PARECER ÚNICO Nº 085/2012
(ALTERAÇÃO DE CONDICIONANTE)

Licenciamento Ambiental: 1776/2004/011/2011	Alteração de condicionante/inclusão de condicionante	Validade: até 19/12/2015
---	---	------------------------------------

Empreendimento: Gerdau Açominas S/A	
CNPJ: 17.227.422/0001-05	Município: Itabirito/MG

Nesse sentido, o objetivo deste é estabelecer, com base na proposta apresentada pela Gerdau Açominas S/A, um raio de influência protetivo da cavidade denominada VL 47 e alterar, por conseguinte, a redação da condicionante nº 19.

Figura 4: Raio de Proteção proposto

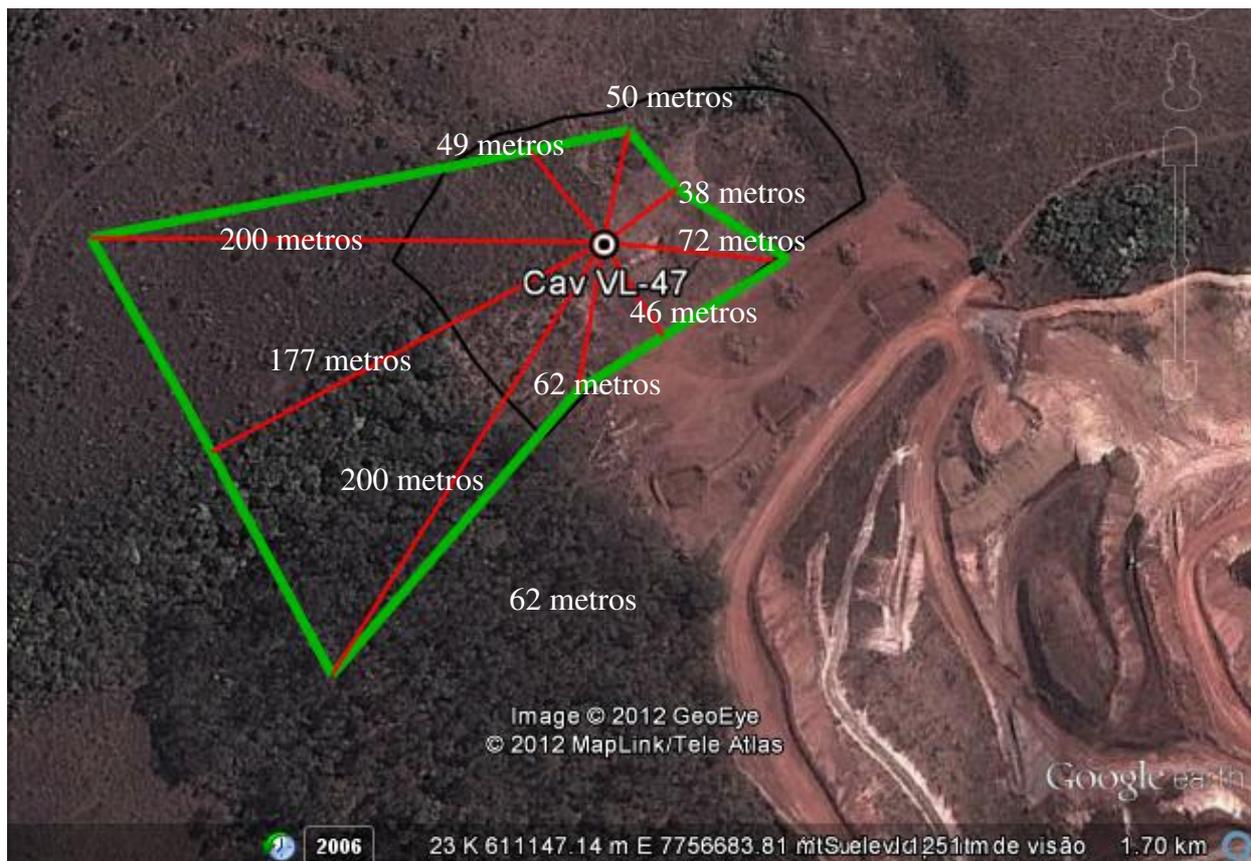
A equipe técnica da Supram avaliou o raio de proteção apresentado pela empresa e após esta avaliação, a Supram propôs um novo raio de proteção. A nova proposta amplia a área de proteção a montante da cavidade visando protegê-la de possíveis impactos, como o transporte de sedimentos em virtude de atividades operacionais da empresa e a contribuição da drenagem a montante. Além disso, reduziu à área de proteção a jusante da cavidade. Ressalta-se que este raio de proteção sugerido a jusante da cavidade possibilitará sua integridade física. Ainda assim, será proposto o monitoramento durante a instalação e operação da Pilha.

Figura 3: Poligonal em verde demonstrando a proposta de raio da Supram e a poligonal em preto representa a proposta apresentada pela empresa. Destaca-se na imagem a pilha de estéril da Gerdau. Fonte: Google Earth).

ITEM	DESCRIÇÃO	PRAZO
19	Não interferir no interior da poligonal demarcada pelos vértices apresentados na tabela do Anexo II, representativos da área de proteção da cavidade VL-47, e delimitar com placas indicativas e educativas sua proteção. A empresa deverá encaminhar relatório fotográfico comprovando o isolamento da área e a instalação das placas indicativas. Realizar monitoramento fotográfico semestral da cavidade VL-47. A empresa deverá realizar o primeiro monitoramento antes da intervenção da área objeto de redução do raio.	30 dias para instalação das placas e monitoramento fotográfico durante a vigência da licença.

Figura 5: Vértices proposta para a poligonal de proteção da Caverna VL-47

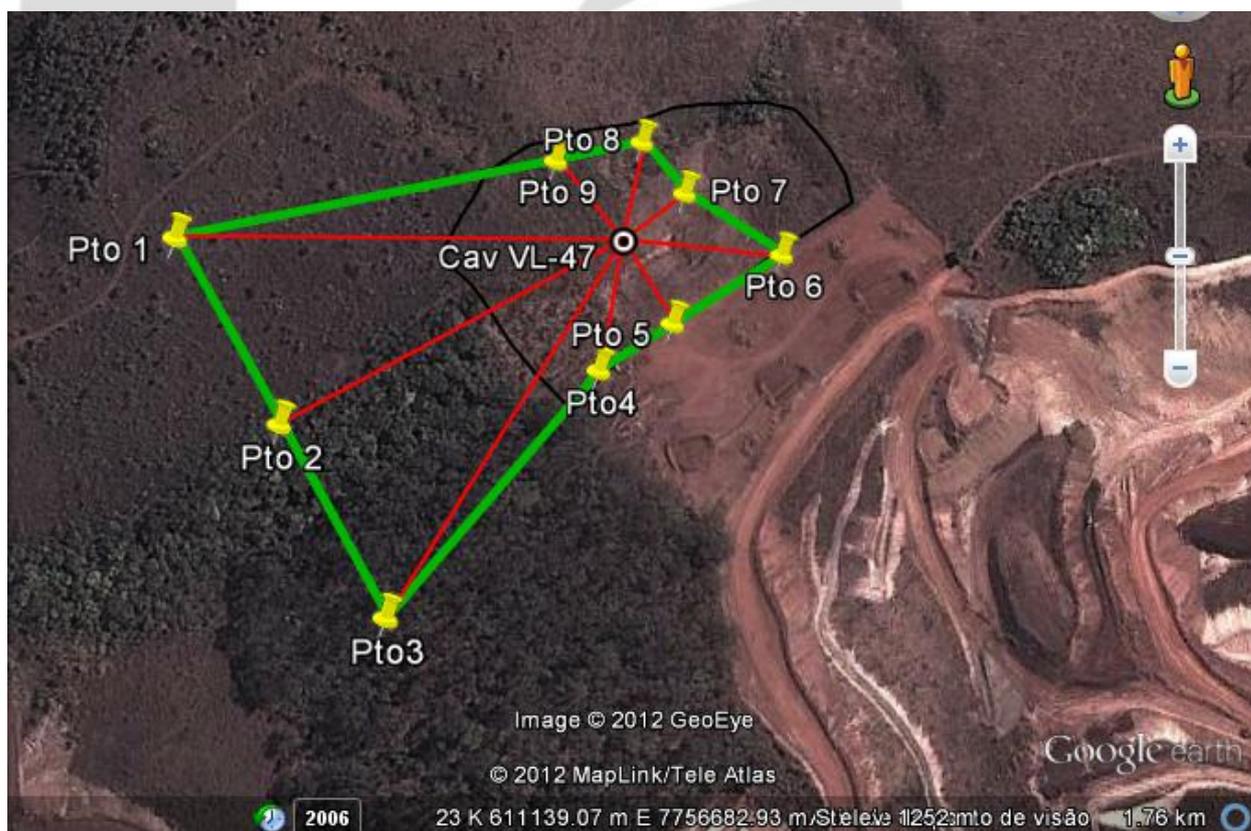
Em razão do exposto, sugerimos a alteração da condicionante nº 19 do Parecer Único Supram Central nº 400/2011, conforme apresentado no Anexo I, com o objetivo de estabelecer o raio de influência protetivo para a cavidade VL-47, conforme estabelecido na legislação vigente. Os vértices e a imagem do raio de proteção encontram-se no ANEXO II.

Fica assim estabelecido o raio de proteção identificado pelos seguintes vértices:

Ponto	Coordenadas UTM (WGS 84)-Latitude (X)	Coordenadas UTM (WGS 84), Longitude (Y)	Distância em relação a VL-47
Ponto 1	610.933	7.755.711	200 metros
Ponto 2	610.978	7.756.623	177 metros
Ponto 3	611.133	7.756.710	200 metros
Ponto 4	611.123	7.756.649	62 metros
Ponto 5	611.158	7.756.670	46 metros
Ponto 6	611.211	7.756.703	72 metros
Ponto 7	611.165	7.756.733	38 metros
Ponto 8	611.144	7.756.758	50 metros
Ponto 9	611.103	7.756.748	49 metros
Ponto 1*	610.933	7.755.711	200 metros
